Evaluatie plof  
23 maart 2022  
Middensluis  
Terneuzen

## Rapport Nieuwe Sluis Terneuzen

NSTTM-858093657-188

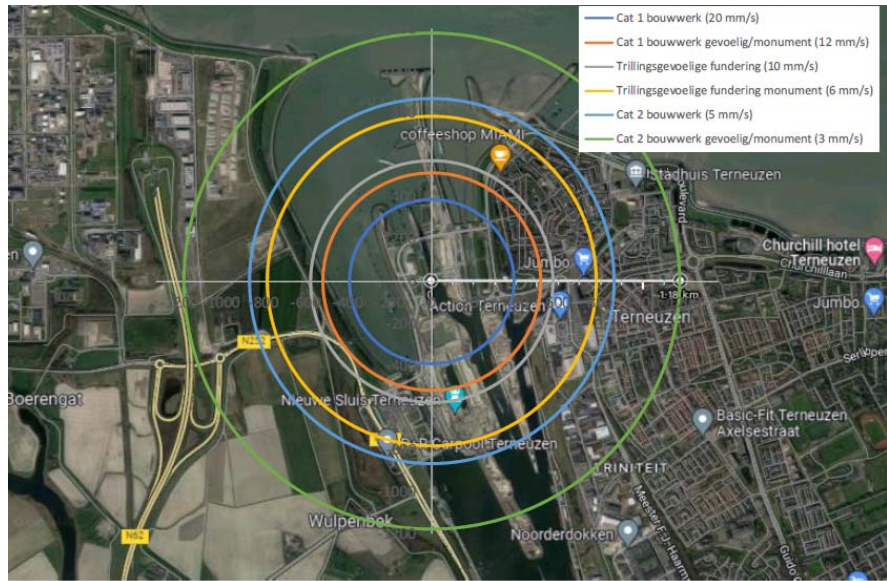
Voor de combiwand en groutankers worden deeltjessnelheid grenswaarden gebruikt die gelden voor buisleidingen. Dit is niet correct. De grenswaarden van 5 en 20 mm/s die gehanteerd zijn voor woningen en "omliggende structuren" zijn incompleet; voor monumenten en trillingsgevoelige bouwwerken geldt namelijk een partiële veiligheidsfactor van 1.7, die deze grenswaarden verlaagd naar 3 en 12 mm/s. Met deze veiligheidsfactor is geen rekening gehouden.
